OGGETTO: Osservazioni di CARP Novara ODV sul "Progetto di nuovo impianto di recupero della FORSU con produzione di biometano e compost, in Comune di Cavaglià (BI), loc. Gerbido" con riferimento alla prossima Conferenza dei Servizi in vista autorizzazione V.I.A.

Oggetto: Progetto di un nuovo impianto di recupero della Forsu con produzione di biometano e compost in comune di Cavaglià (BI) località Gerbido. **Memoria partecipativa al procedimento di rilascio dell'autorizzazione a favore del Proponente A2A Ambiente S.p.A..**

Oggetto: Osservazioni del Comitato La Salute Innanzitutto sull'impianto di produzione di biometano proposto a Cavaglià (BI) dalla ditta "A2A Ambiente S.p.A.", ed attualmente in fase di valutazione nella procedura di V.I.A.

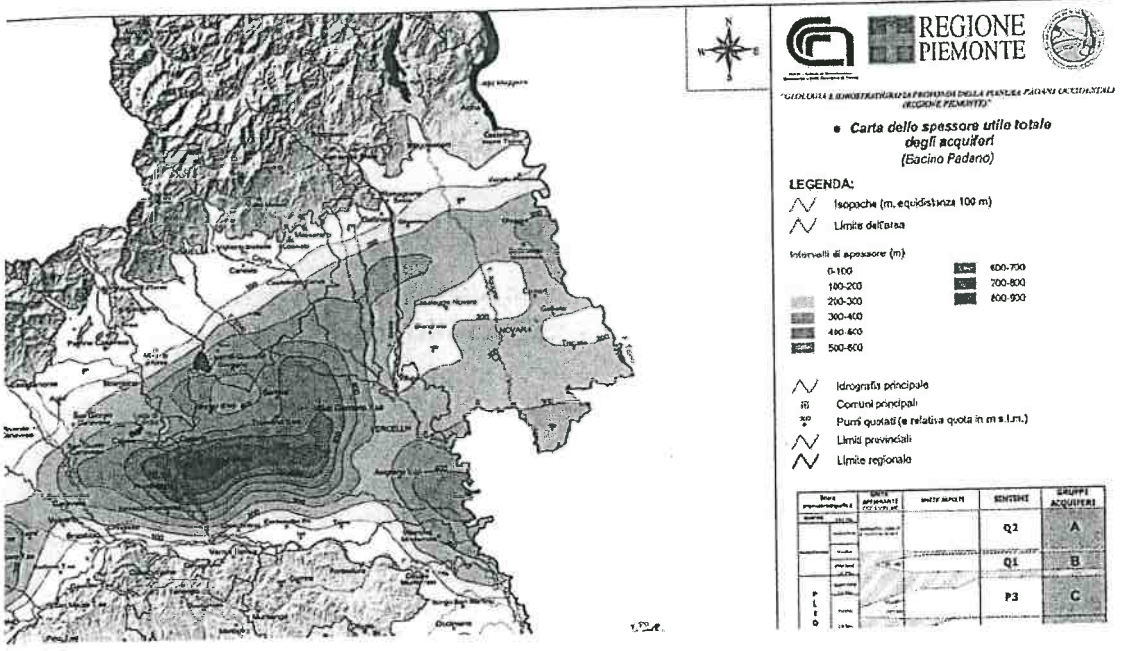
Dallo studio si nota una contraddizione in quanto da una parte si afferma che '*... Complesso*

delle alternanze. E' costituito da alternanze di livelli ghiaioso-sabbiosi con livelli più fini che vanno dal tipo argilloso-limoso a quello sabbioso-argilloso. **Esso mostra una geometria lenticolare.** La base di questo complesso è molto profonda ed è stata raggiunta solo in alcuni sondaggi ai bordi della pianura e nelle stratigrafie di alcune perforazioni effettuate dall'AGIP. Costituisce il substrato profondo nell 'area in esame, a partire da 55-60 fl da/p.c..

e, poco oltre, che
'...Le falde acquifere alle quali attingono i diversi pozzi degli acquedotti comunali della zona, Alice Castello, Cavaglià, Santhià e Tronzano, **sono idraulicamente separate** dalla falda superficiale dalla presenza di livelli argilloso-limosi che caratterizzano appunto il passaggio dai depositi quaternari al complesso villafranchiano....".

Una separazione netta tra una falda superficiale e la falda profonda non esiste e la migliore dimostrazione è data dal fatto che la zona è chiaramente identificata come 'area di ricarica delle falde profonde' definite dalla Regione Piemonte come "... "la superficie dalla quale proviene alimentazione al corpo idrico sotterraneo considerato, costituita dall'area nella quale avviene l'infiltrazione diretta alle acque sotterranee delle acque meteoriche o dall'area di contatto con i corpi idrici superficiali (laghi, corsi d'acqua naturali o artificiali) dai quali le acque sotterranee traggono alimentazione" .

Dispersione ammoniacca

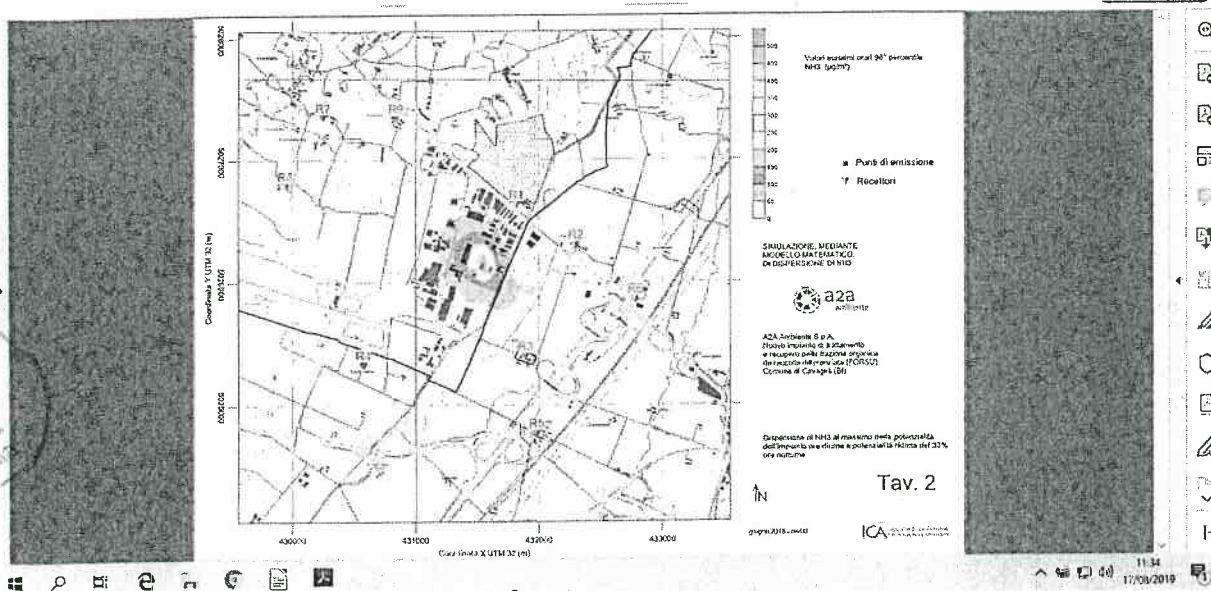
La dispersione di ammoniacca riguarderà gran parte della zona artigianale – industriale di

Cavaglià.

Dispersione dell'ossido di azoto, NO e del biossido di azoto, NO2

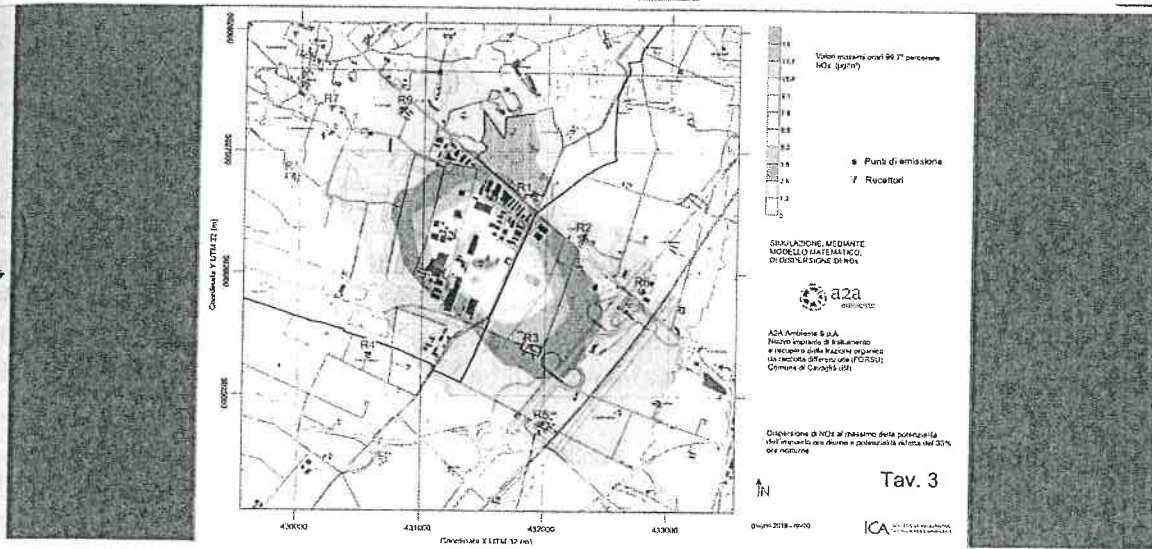
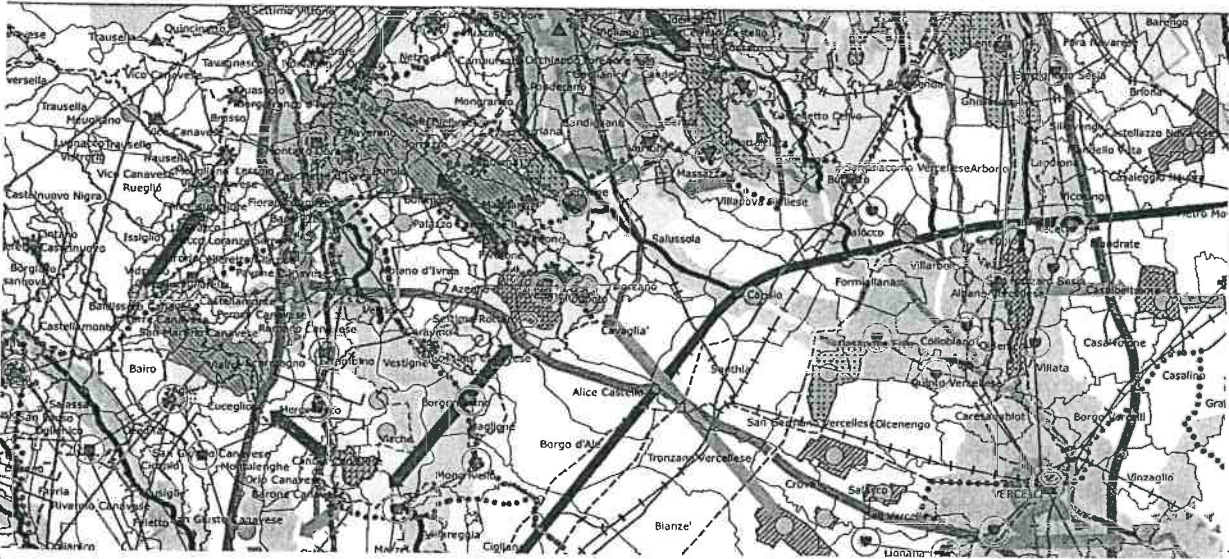
La dispersione degli ossidi di azoto riguarderà tutta la zona industriale – artigianale di Santhià e Cavaglià, la cascina San Quirico, la cascina Momassone Inferiore, la cascina Cascinotta, la cascina Priaro, la cascina Bisognosa, il campo da golf, l'Hotel UNA, la cascina Ridotta, la cascina Mandria, la cascina Mandriotta, la cascina Montefiore, la cascina Monterosa.
